GRANPOWER5000 モデル 580 取扱説明書

追記・訂正事項

平成10年8月
富士通株式会社

（関連ページ：「 ISA カードの追加(101 ページ) 」）

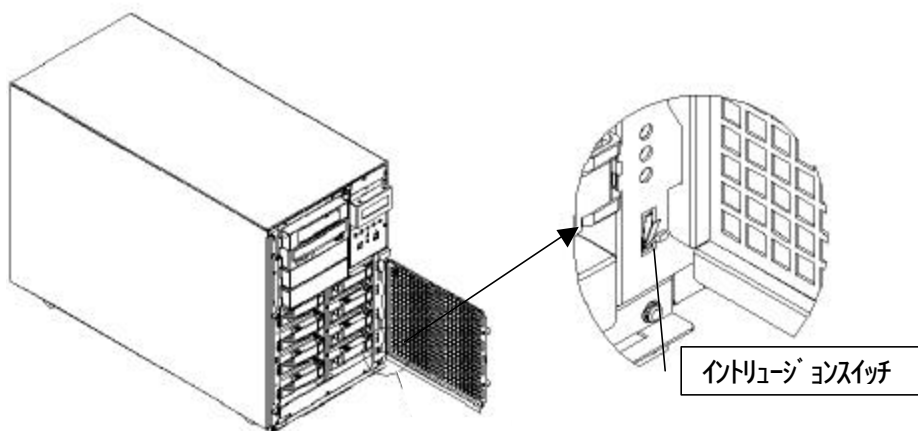
セットアップディスクの1枚目に入っている下記のCFG ファイルは本サーバでは使用しません。選択しないでください。

- !int3248.cfg
- !int3250.cfg
